郑州市城乡规划局 控制性详细规划修改必要性公示

(2013-17)

项目名称: 郑州市第119街坊控制性详细规划修改
建设单位: 郑州市土地储备中心
修改依据: 郑州市人民政府市长办公会议纪要【2013】100号
用地位置: 文化宫路东、工人路西、中原路南、伊河北
修改内容:

附图: 1. 区位图 2. 修改前用地现状 3. 修改前控制性指标一览表

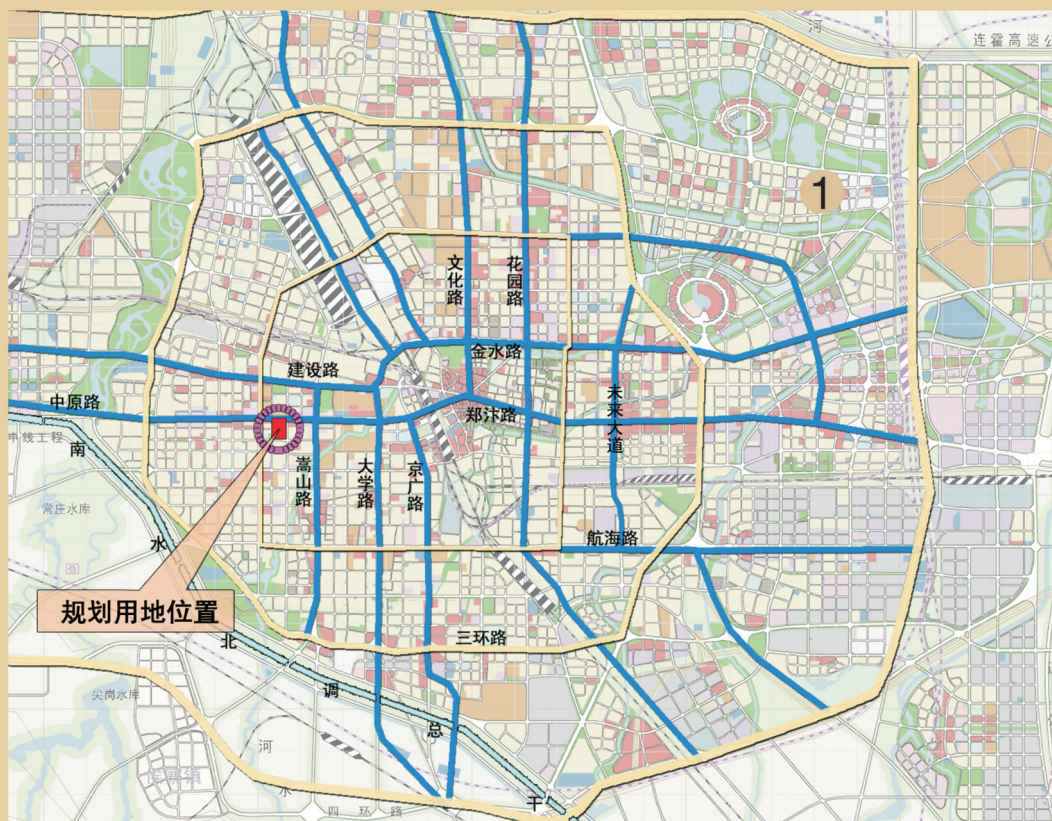
1. 道路调整: 依据最新路网规划, 中原路、文化宫路、伊河路需拓宽; 洛河路需新建。
2. 容积率调整: 河南省建筑工程学校目前已搬迁重建, 该学校及其周边地块的搬迁重建有利于改善区域内城区面貌, 现拟将该区域容积率适当调高。
3. 限高调整: 为提升中原路沿线城市形象, 拟适当提高该区域内建筑高度。
